仕様変更のご案内

RH形 パワーリレー

RH形パワーリレーの仕様変更についてご案内いたします。

対象機種	形式	変更1 内部部品 の形状変更	変更2 表示灯 の仕様変更
RH3形 RH4形	標準形	○	×
	表示灯付	○	○
	トップフランジ形	○	×
	ダイオード付	○	×
	表示灯+ダイオード付	○	○

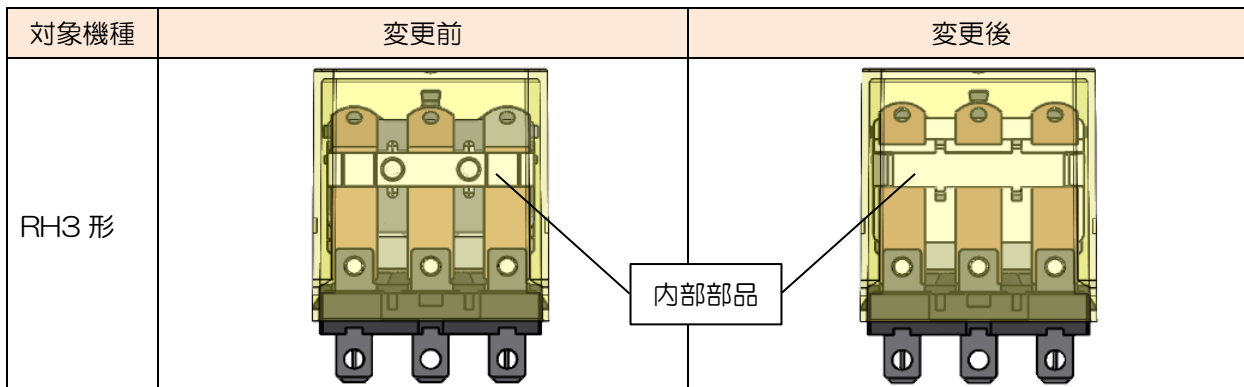
生産性向上のため、RH形パワーリレー（RH3, RH4形 全機種）の内部部品の形状を以下のとおり変更いたします。

RH 形パワーリレー（RH3, RH4 形の表示灯付 および RH3, RH4 形の表示灯+ダイオード付）について、表示灯の仕様（内部部品の形状および光源、回路図）を以下のように変更いたします。
